# VRAAG & ANTWOORD

HOOFDWEG 256 - 260

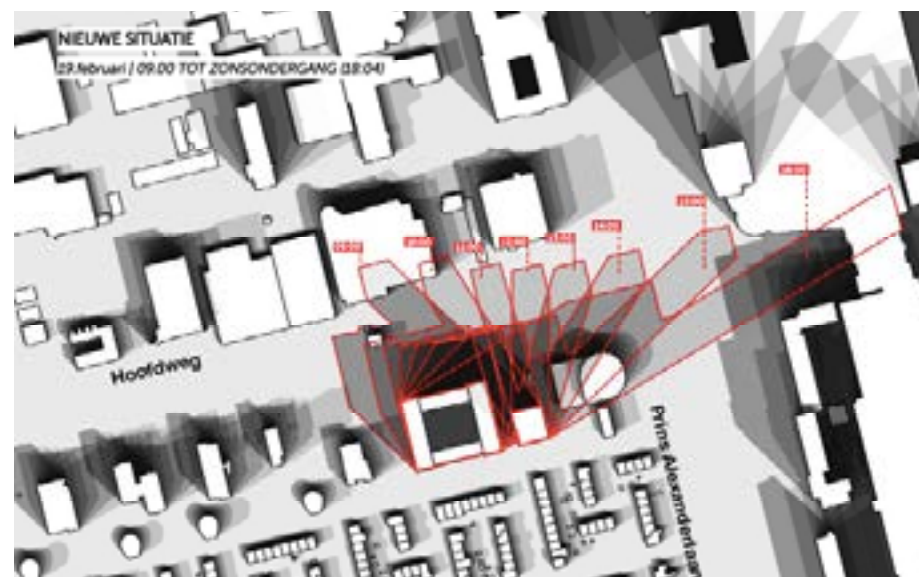
- **Is een analyse van het effect op de avondzon voor de J.J.P Oudsingel en de rijen daar achter gemaakt?**

Ja. Het onderstaande plaatje geeft de schaduw weer op twee tijdstippen in het jaar: op 21 juni (langste dag, hoogste zonnestand) én 21 december (kortste dag, laagste zonnestand). U ziet dat er geen schaduw valt op de woningen in de J.J.P Oudsingel in de avond.
